Construction d'ombrières à usage agricole supportant des panneaux photovoltaïques avec filets et clôture sur élevage de gibier existant

Faisanderie du Puy Rocher

**Annexe 9 : Note en réponse à la demande de compléments
du 14 juin 2024**

Exemple de clôture (Source : UNITE)

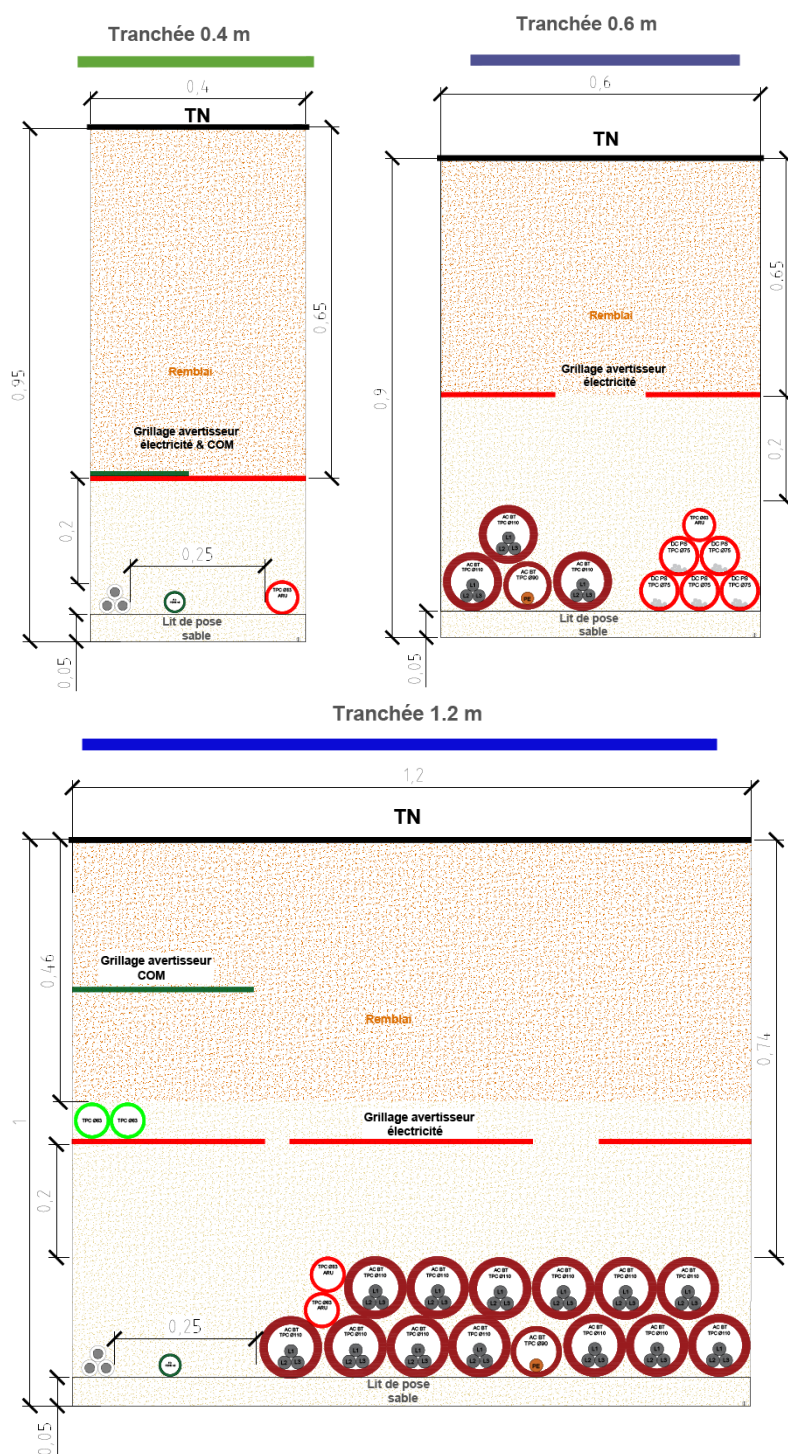
Le dossier ne fait pas état de pose de clôtures en périphérie des deux îlots. A préciser le cas échéant.

Une clôture périphérique sera installée afin d'éviter les intrusions. Elle permettra aussi de délimiter les volières. Elle aura une hauteur de 2 mètres et sera composée de grillage soudé rigide vert.

Voir plan en Annexe 5

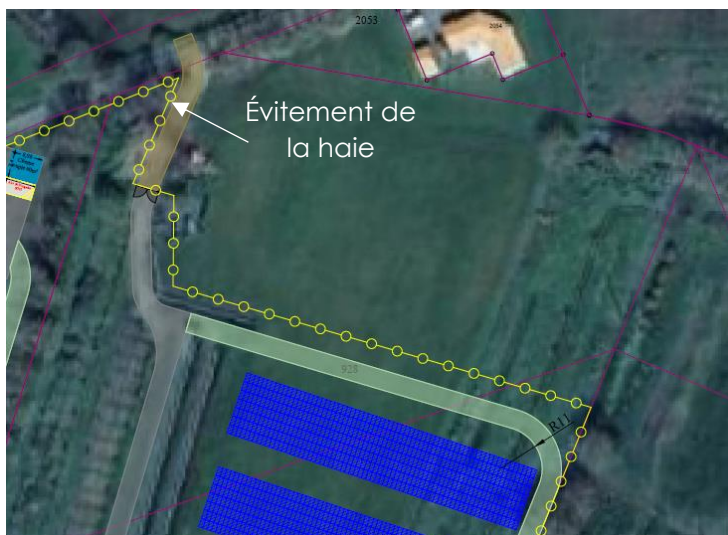
Au-delà des conditions météorologiques qui peuvent affecter la durée et le calendrier des travaux, indiquer dans quelle mesure il est également tenu compte des périodes de sensibilités écologiques particulières au regard de la présence de haies au niveau des parcelles du projet. Indiquer si des travaux sont susceptibles de concerner les haies et le cas échéant en préciser la nature et l'importance.

Les haies ont un intérêt environnemental important, en matière de protection (brise-vent pour les animaux, qualité de l'eau), de richesse écologique, de patrimoine et de production de bois. Une partie des haies entourant les parcelles du projet sont protégées au titre de l'urbanisme. Toutes ces haies seront préservées, aucun impact n'est à prévoir.

Une mesure d'évitement a été prise au nord, la clôture fera le tour de la haie au lieu de passer au travers pour relier les 2 ilots.

Les clôtures seront installées à minimum 2 mètres des arbres pour permettre leur bon développement, de même que les pistes légères.

Seul un tronçon de clôture traversera la haie au sud du site (photo ci-après). Cette haie n'est pas protégée au titre de l'urbanisme.

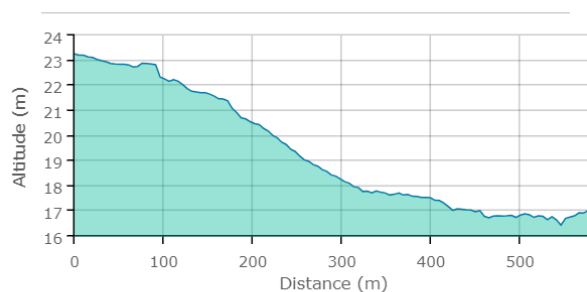
Une des annexes indique qu'une piste périphérique d'environ 4 à 6 m de large sera créée pour chaque îlot. Il convient de préciser la constance des travaux relatifs à cette piste et de les faire figurer sur les plans du projet. L'apport de matériaux graveleux pour la réalisation des pistes induit un changement du coefficient d'imperméabilisation des sols qui est à intégrer.

2 368 m² de pistes lourdes seront créées, 211 m² de pistes seront renforcés (donc lourdes) à l'entrée de l'îlot n°2 et 7 755 m² de pistes légères seront créées.

Les pistes légères mesureront 5 m de large. Il s'agit d'une bande laissée naturel, enherbée, sans aménagement, délimités par la clôture, sans décaissement, sans apports de graves.

Les pistes lourdes feront l'objet d'un décapage préalable de 30 cm de profondeur puis par la mise en place d'un géotextile anti-contaminant surmonté d'une épaisseur de matériaux granulaires sur une épaisseur de 30 cm après compactage. L'apport de graviers concassés permettra de conserver la perméabilité du sol et de ne pas influencer significativement sur les ruissellements naturels.

PROFIL ALTIMÉTRIQUE

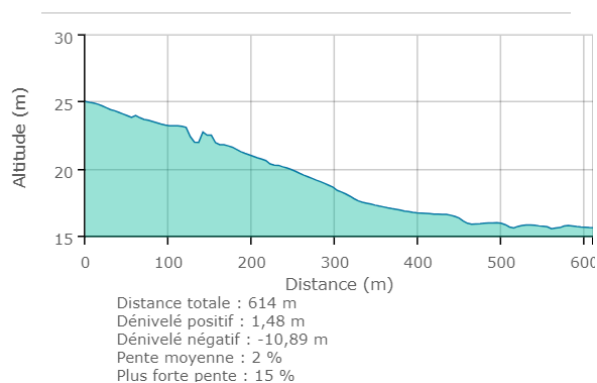
Concernant la phase travaux, en l'absence d'étude de sol permettant de s'assurer de la perméabilité suffisante pour assurer l'infiltration correcte des eaux de ruissellement, il est attendu une description des éventuels travaux nécessaires à cette infiltration en se plaçant dans la configuration la plus défavorable.

Le site présente une légère pente vers le sud-est (2% en moyenne). Les eaux de ruissellement vont naturellement s'écouler vers les fossés présents sur le site. Les tranchées seront nord-sud, elles n'accentueront donc pas le ruissellement.

Exemple de pieux vissés

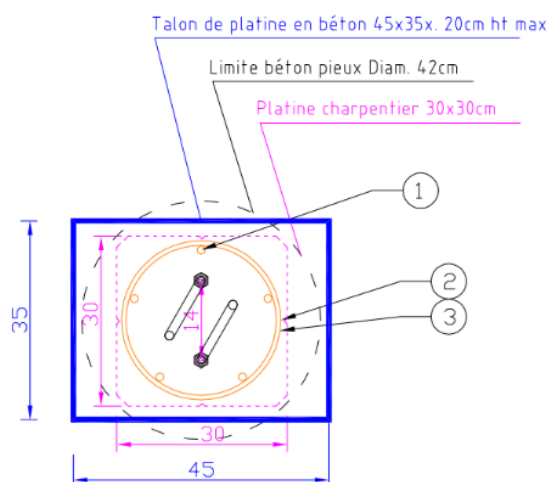
En annexe il est indiqué que les fondations seront uniquement localisées sous les poteaux et seront adaptées à la topographie du terrain et à la structure du sol. A ce stade sans étude géotechnique il convient de prendre en considération les hypothèses défavorables en ce qui concerne les solutions techniques possibles et préciser la nature des fondations leur nombre et les surfaces résultantes concernées par des modifications de perméabilité des sols.

- Système d'ancrage par pieux vissés :

Les pieux vissés sont constitués d'une tige métallique avec une hélice à leur extrémité. Ils sont enfoncés dans le sol à l'aide d'un marteau perforateur rotatif.

Les pieux vissés sont enfoncés verticalement dans le sol à une profondeur comprise entre 70 et 80 cm (cette hauteur peut varier en fonction de l'étude de sol ou du test Pull Out).

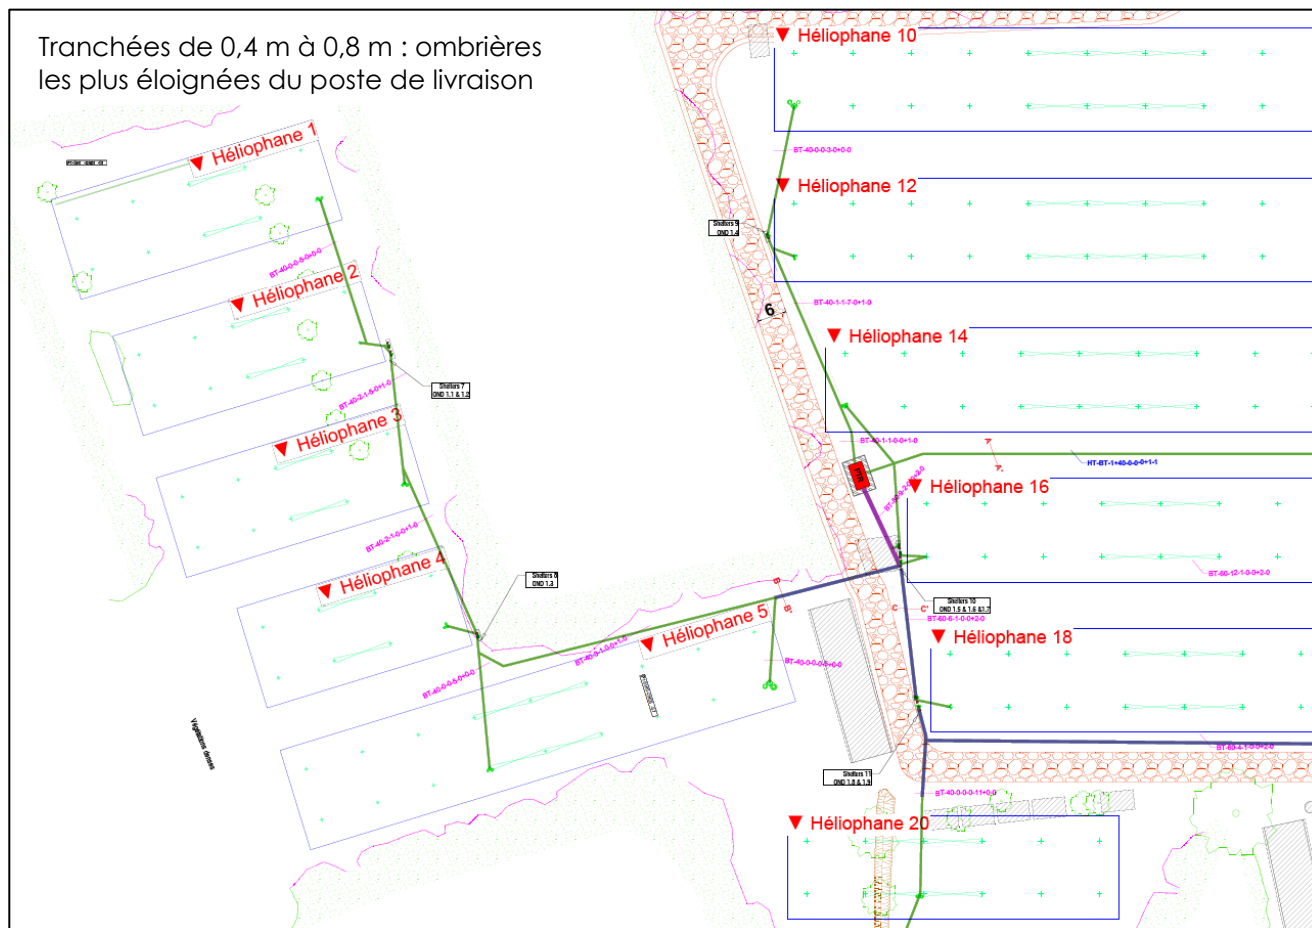
Faire figurer les tranchées et pistes sur les plans des travaux.

Les pistes figurent sur le plan masse, les pistes légères enherbées en vert et les pistes lourdes en gris :

La localisation des tranchées sera définie lors de la réalisation du plan d'exécution. Les longueurs seront les plus faibles possibles.
